# 多核種除去設備クロスフローフィルタ国産品導入に伴う 実施計画変更認可申請について

2023年7月26日

# 1. ALPSクロスフローフィルタ国産品導入

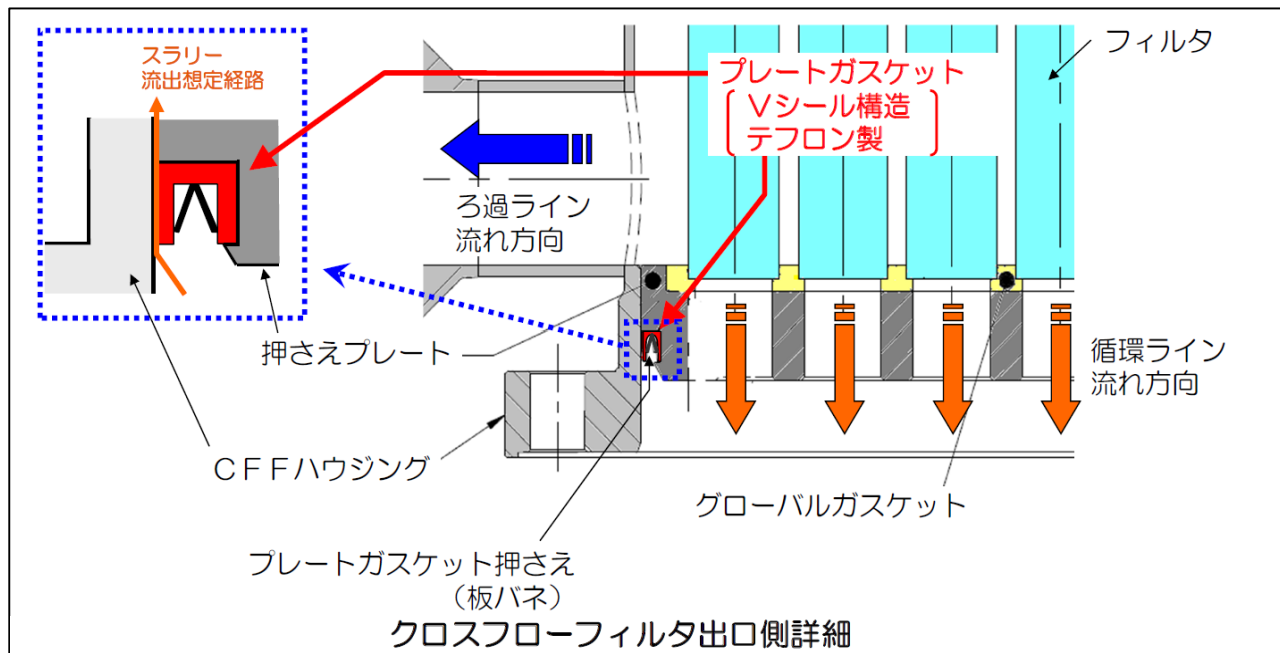
- 2014/3/18, 多核種除去設備 (A系, B系, C系) を運転中のところ, B系にて処理した水および処理済水の移送先であるサンプルタンク, 処理水タンク (J1) に通常より高い放射能濃度を確認。原因を調査するためB系を停止するとともに, 汚染したサンプルタンク, 処理水タンク(J1)を隔離するため, A系・C系も停止。
- 調査の結果, 原因はB系のクロスフローフィルター (CFF) 3Bのテフロン製ガスケットが放射線劣化し, 放射性物質 (主にSr) を含む炭酸塩スラリーがろ過側 (処理済水側) へ移行し, 下流側へ流出したと推定。
- 対策として, 耐放射線性能の高い材質であるEPDM(合成ゴム)に変更した改良型CFFへ取り替えて, 2014/5/23) , B系の運転を再開。

- CFFハウジングと押さえプレートの間のプレートガスケット (Vシール構造テフロン製) に欠損・微小な傷を確認しており, 当該部よりスラリーが流出と推定。
